PRODUKTÄNDRING

LM-5237/101, LM-5274/101 och LM-5484/101.

LM-5274/101R2A

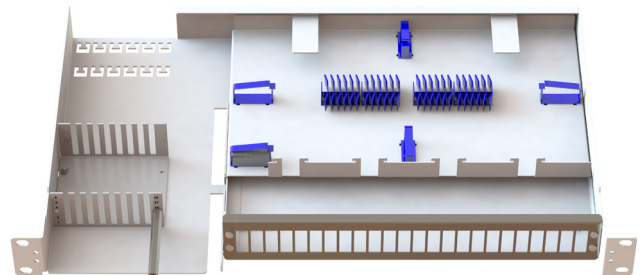
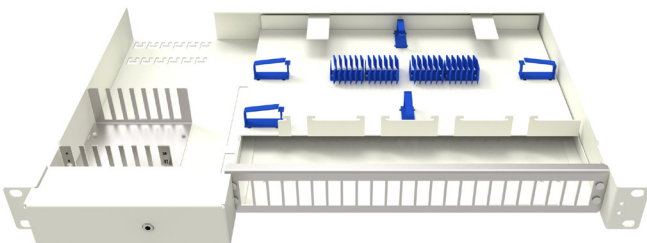
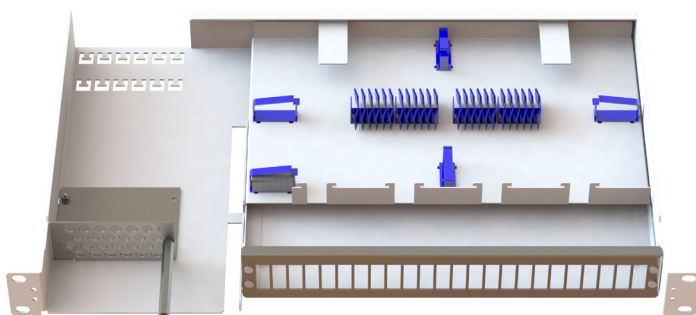
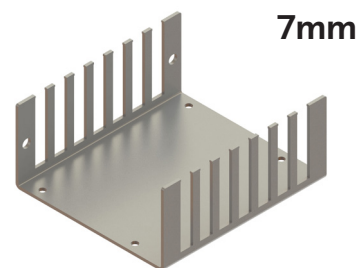
Dessa tre produkter slås ihop till en. Artikelnummer som ska gälla i fortsättningen är LM-5274/101R2A. Enda skillnaden är dukthållaren.

Dukthållaren med runda hål levereras monterad.

Dukthållare med Kam (5mm och 7mm) levereras med som bipack.

Nytt är att hållaren skruvas fast med 2st muttrar istället för att nitas som det var tidigare. Det gör att det är enkelt att byta dukthållare för installatören. Se bilder nedan.
